Příloha č.2

Soupis zjištěných závad – fotodokumentace – část 1

Objekt „C“

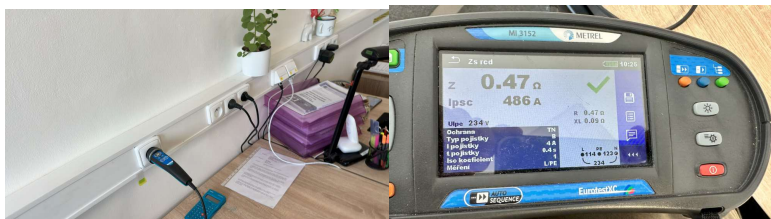
- 3) Rozvaděč RC1 – chybí název na krytu - je v rozporu s ČSN 33 2130 ed.4:2024, čl.4.1, bod c) – viz. foto č.1
- 4) Rozvaděč RC1 - není označený bezpečnostními tabulkami dle nařízení vlády č. 375/2017 Sb. a ČSN EN ISO 7010:2021 - je v rozporu s ČSN 33 2000-1 ed.2:2009, čl.134.1.7 – viz. foto č.1
- 5) Zásuvková skříň ZS3.1 – napájecí napětí L3:61V - je v rozporu s ČSN 33 2000-6 ed.2:2017, čl.6.4.3.10

zjistit závadu -
navrhnout způsob
opravy
